Kommentert av VTFK w/ DWM 2022.04.22

Solheim Boligfelt

Oversiktskart - Kabelplan

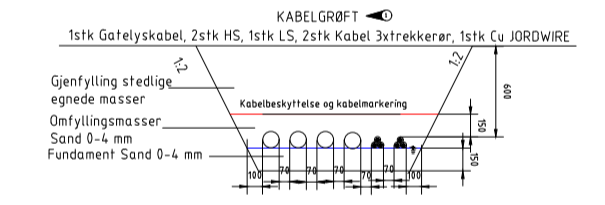
Skjapplassering? Og hvorfor to stik? Og hvem skal eie disse

Er denne nødvendig, eller kan den løses med oppgradering av eksisterende veglys på motsatt side av veien?
 Ett slikt lys på denne siden av veien som skal tilhøre FV, må inn på eksisterende strømforstyring.
